## Protection des berges du fleuve Saint-Laurent entre les lots 1 315 062 et 1 315 094 du cadastre de la Ville de Québec

Addenda n° 2

N° de dossier : 3211-02-262

**Deuxième série de questions et commentaires  
pour le projet de protection des berges du fleuve Saint-Laurent  
entre les lots 1 315 062 et 1 315 094 du cadastre du Québec  
sur le territoire de la ville de Québec  
par la Ville de Québec**

Coupe type du palier de végétation dans l'enrochement de la berge

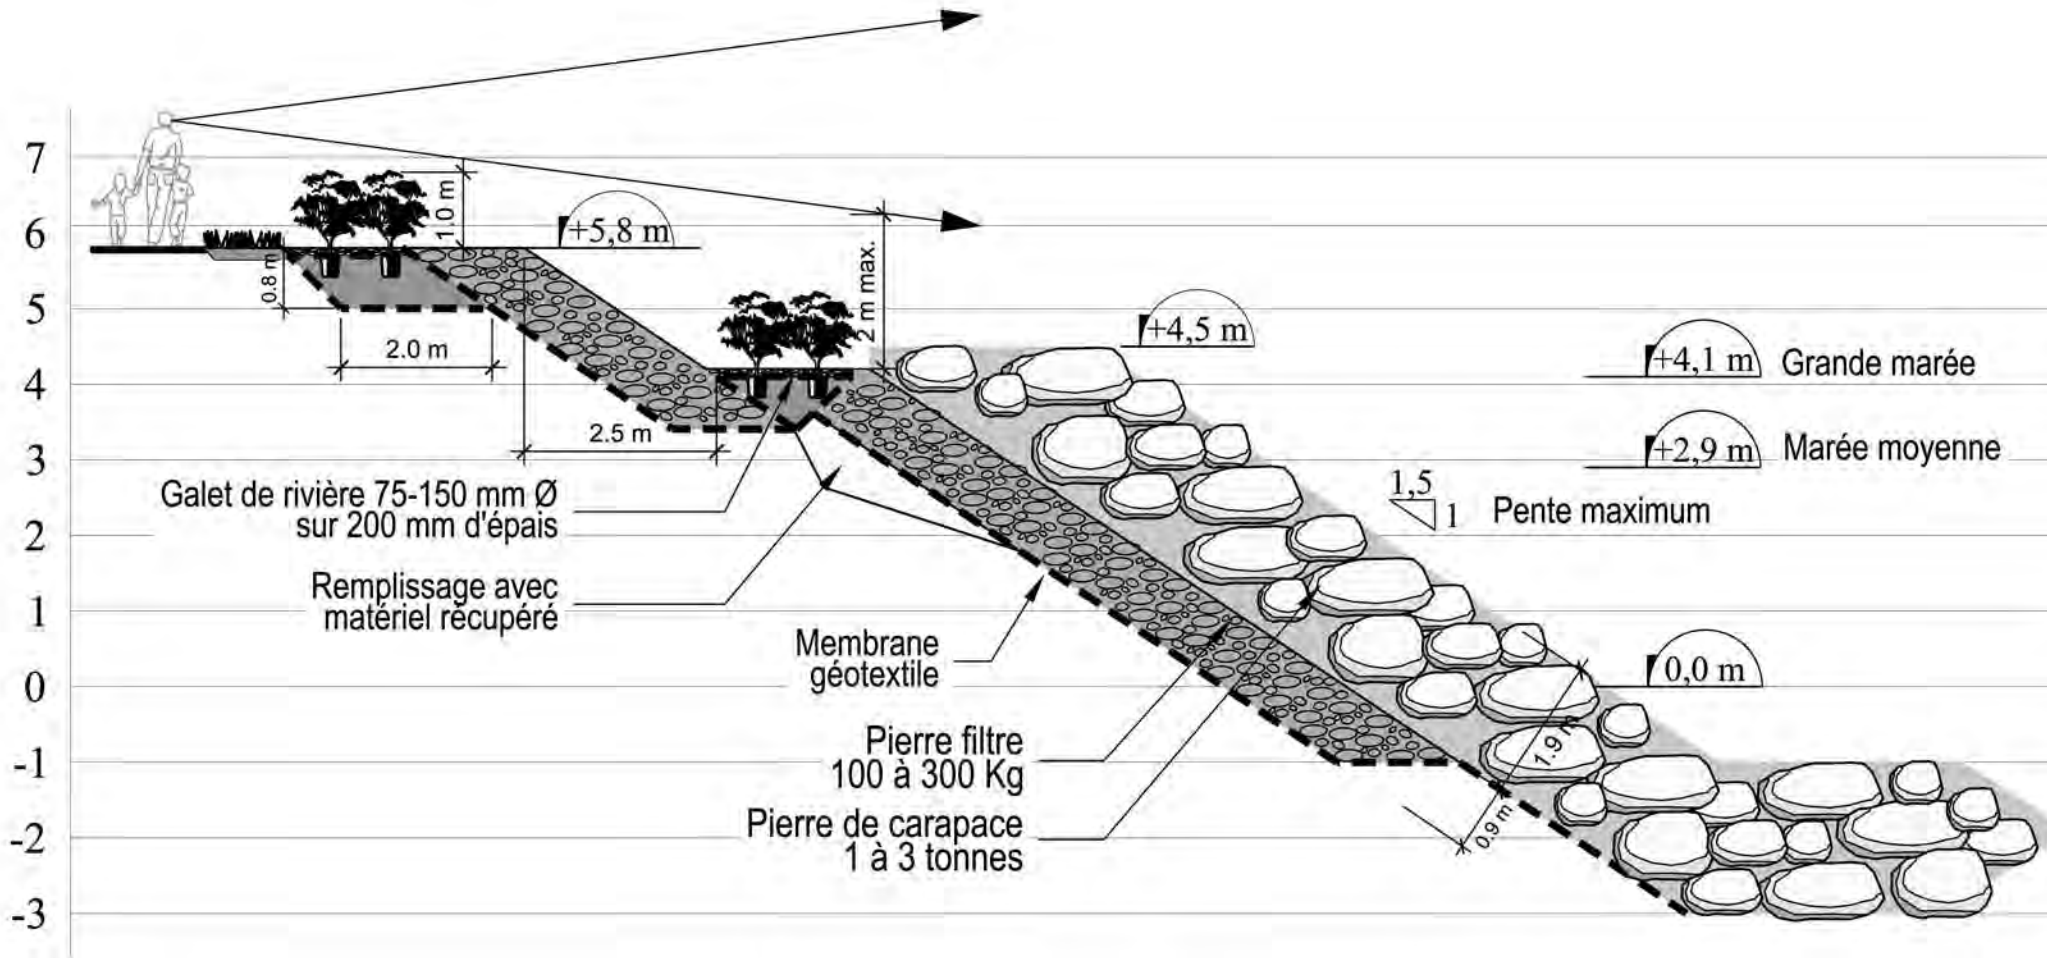
**QC-3 : La coupe type fournie à l'annexe 5 de l'addenda présente un palier de végétation à la cote 4,5 m géodésique, tandis que la figure 2 du même document localise ce même palier à la côte 5,2 m. L'initiateur doit fournir la coupe type qui sera utilisée.**

**QC-5 : Dans un même ordre d'idées, l'initiateur mentionne à la page 12 de l'addenda, que la coupe type avec le pallier de végétaux sera probablement implanté de part et d'autre du stationnement sans empiètement supplémentaire dans le milieu hydrique. À la suite d'une visite**

L'initiateur doit préciser quels sont les avantages d'intégrer un pallier de végétaux. Il doit, de plus, mentionner la distance de recul possible de la structure vers les terres par rapport à la ligne de rive actuelle en considérant la variante avec le pallier de végétaux et celle sans le pallier de végétaux. Il doit, par la suite, refaire l'évaluation des superficies d'empiètement, le cas échéant. À la suite de cet exercice, il doit mentionner quelle sera la variante choisie selon les secteurs en justifiant son choix. Afin de faciliter la compréhension, les informations devront être schématisées en incluant, sans s'y restreindre, la ligne d'inondation de récurrence de 2 ans, le profil de berge actuel et celui projeté selon les secteurs.

La coupe type du palier de végétation dans l'enrochement de la berge qui sera utilisée est présentée à l'annexe 2. Le palier est situé à la cote 4,5 m géodésique. Il est à noter que la figure 2 présentée à l'addenda n° 1 (page 14) réfère à la coupe type *sans* palier de végétation, la cote 5,2 m référant plutôt à la crête de l'enrochement (et la cote 5,8 m à la crête de la pierre-filtre). La coupe type représentant un palier de végétation dans l'enrochement avait pour sa part été présentée dans un premier temps à la figure 1 de l'étude d'impact (page 38).

Le principal avantage de l'introduction des paliers de végétation dans l'enrochement en est un essentiellement esthétique. Il réfère à l'amélioration de l'aspect visuel de l'enrochement qui, par la grosseur des pierres dont il sera constitué, est imposant. Les paliers de végétation jouent donc un rôle de « bris de monotonie » dans l'enrochement et de masque partiel de cet enrochement sans entraver la vue sur le fleuve. Rappelons que ce sont les forces exercées par la glace qui ont dicté la dimension de pierres requises. Le choix des pierres angulaires de 1 à 3 tonnes (840 à 1 200 mm de diamètre équivalent) placées sur deux couches (épaisseur totale de 1,9 m) a été fait suite à des calculs de résistance à l'arrachement et considérant l'expérience acquise sur de nombreux enrochements déjà construits dans la région de Québec.

La présence ou non des paliers de végétation dans l'enrochement ne modifie en rien l'empiètement dans le littoral, puisque les différences se situent au-dessus de la cote fixée par le MDDEFP pour calculer ces empiètements. Pour ce qui est de la distance de recul vers le parc par rapport à un concept sans palier de végétation, il s'agit d'environ 2,5 m.
